SUPERINTENDENCIA DE INDUSTRIA Y COMERCIO

Oficio N° 13290

Ref. Expediente N° 15287356

Título de la solicitud: “CIERRE DISPENSADOR PARA MANEJO SEGURO QUE COMPRENDE UNA CUBIERTA QUE TIENE UNA PARED LATERAL EXTERIOR PARA CERRADO DE TAPA ABATIBLE” (Radicado No. 15287356 del 01 de agosto de 2017).

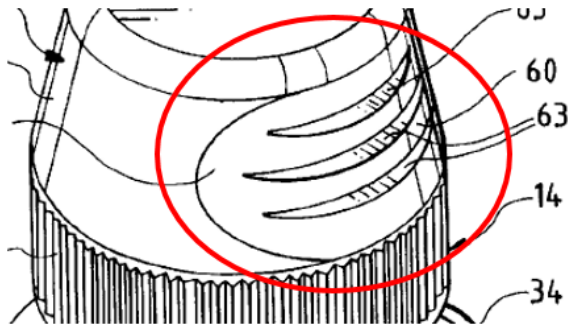
En donde dicha región de pulsador (300) está conectada al área restante de dicha pared lateral exterior (120) de dicha cubierta (100) por medio de una región de conexión intermedia (320).	Se observa en la Figura 1 una región de conexión entre la pared frontal (60) y la pared periférica (50). 	Se observa en la Figura 1 una región de conexión entre la porción (10b) y la pared lateral (10).

De acuerdo a la tabla anterior, las características esenciales del cierre dispensador de la reivindicación 1 habían sido divulgadas previamente en los documentos D1 y D2, por lo tanto, la materia reivindicada no es nueva.

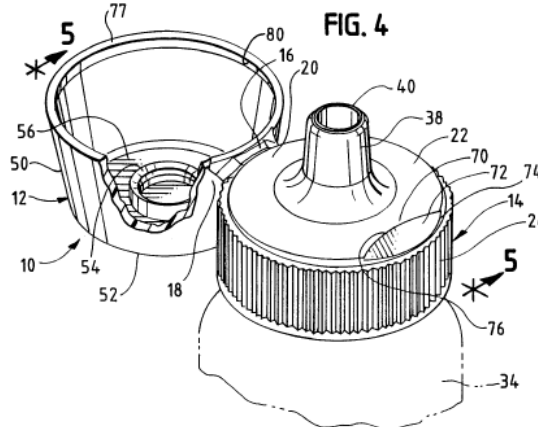
- Reivindicación 2: Se observa en la Figura 1 la pared frontal (60) con una forma ovalada.

- Reivindicación 5: La pared frontal (60) está formada con un espesor menor que la pared periférica (50) (Col. 2, líneas 50-52).
- Reivindicación 12: Un pico (38) definido por un conducto (39) y una abertura (40) (Col. 2, líneas 21-23).
- Reivindicación 15: Se observa en la Figura 4 que la proyección (54) es una proyección similar a un anillo.

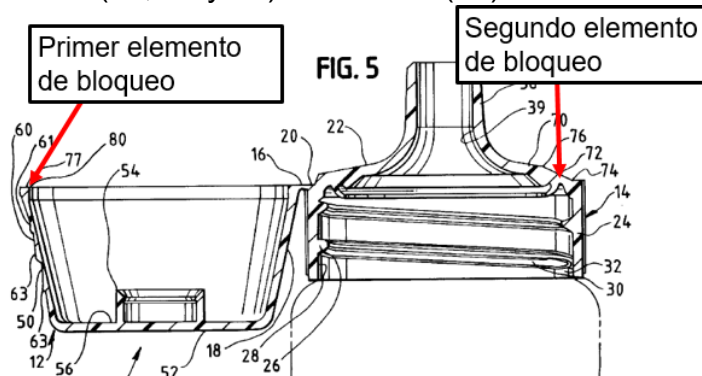
- Reivindicación 16: En la Figura 5 se observa un primer elemento de bloqueo asociado al área (77) de la tapa (12) y un segundo elemento de bloqueo asociado las áreas (72, 74 y 76) de la base (14).

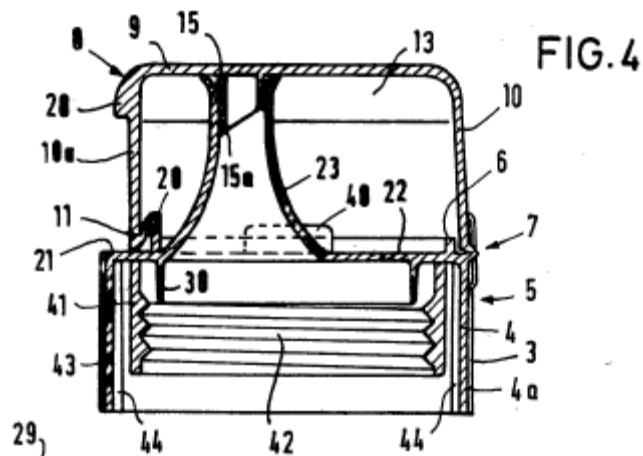
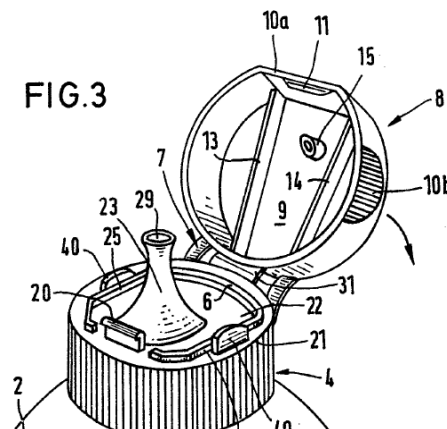
- Reivindicación 12: Se observa en la Figura 3 el pico dispensador (23) en la base (4).
- Reivindicación 13 y 14: Se observa en la Figura 4 una proyección (15) donde encaja la apertura (29) del pico dispensador (23), donde dicha proyección (15)

puede estar insertada parcialmente o completamente en la apertura (29) cuando la cubierta (8) está en posición cerrada.

- Reivindicación 15: Se observa en la Figura 3 que la proyección (162) es una proyección similar a un anillo.

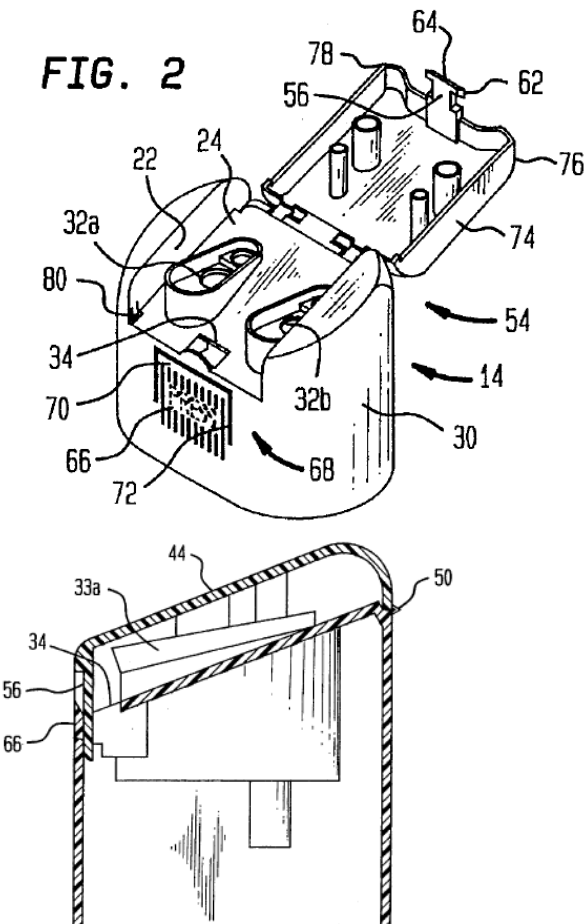
Sin embargo, la utilización de una orilla que es parcialmente cubierta por una hendidura de la base de un cierre para lograr un ajuste entre la cubierta y la base cuando el cierre dispensador está en posición cerrada ya está divulgada en D3, que se refiere una conexión entre los rieles del asiento (40) y el tubo de llegada (12) por encima a una base (14) que tiene una hendidura (34) en su lado superior, y en donde una orilla

inferior (62) de la cubierta (6) está parcialmente cubierta por paredes laterales inferiores de dicha hendidura (34), cuando dicha cubierta (6) está en su posición cerrada (Figuras 2 y 6)

En consecuencia, la persona del oficio normalmente versada en la materia, emplearía la orilla de la cubierta y la hendidura de la base de la tapa del documento D3 en el cierre dispensador del documento D1 para llegar así al objeto de la reivindicación 8 de la solicitud. Por lo cual se considera obvia.
